Emne: Spørsmål ang. grenseteig som er satt ut for GBNR 149/388

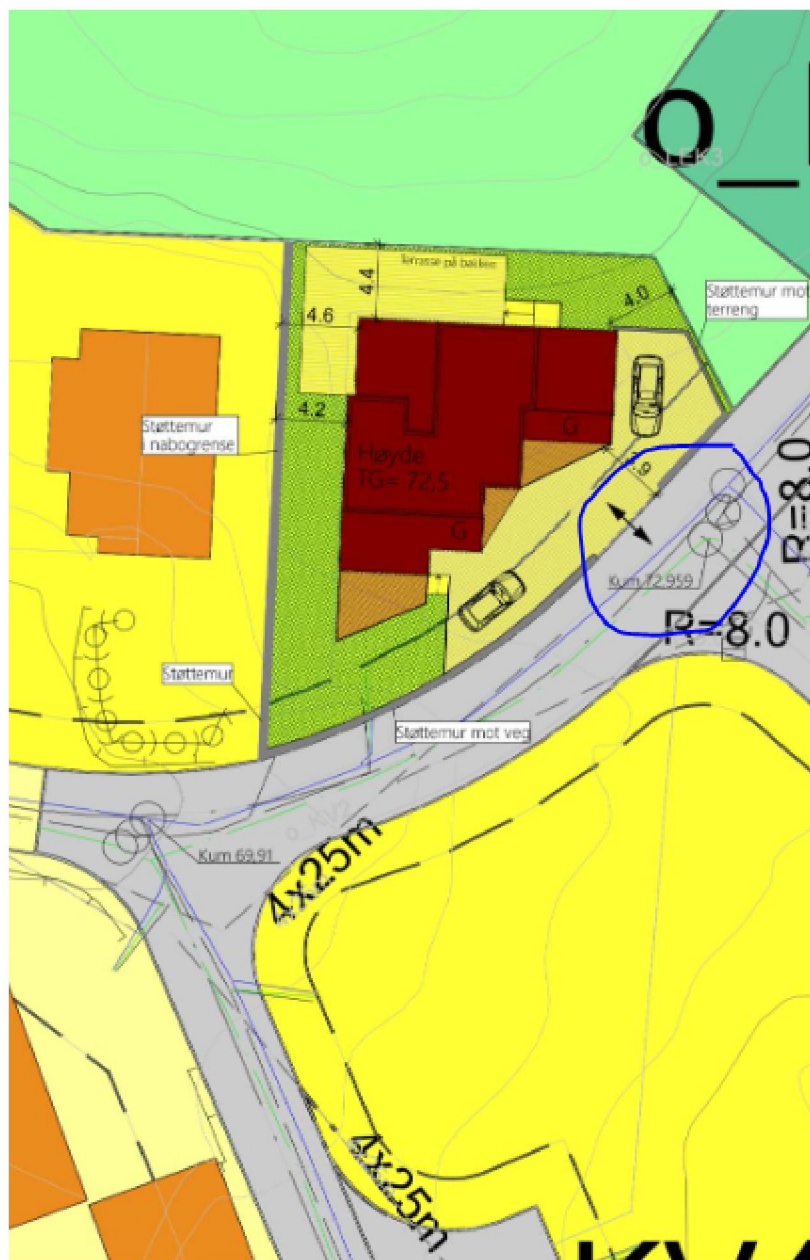
Vi har et spørsmål angående plasseringen av grenseteigen som er satt ut for GBNR 149/388. På bildene under viser denne teigen:

Spørsmål 1: Er denne staven tilsvarende teig nr. 27 i matrikkelbrevet? (se vedlegg)

Spørsmål 2: Er teig nr. 27 tilsvarende høyden på toppen av steinen som vises på bildet (se første bilde)?

Ut ifra det man kan se så virker det usannsynlig at teigen som er utplassert på tomta ligger 0,541m høyere enn veien ved kummen som vi har markert på bildet fra nabovarselet (se over).
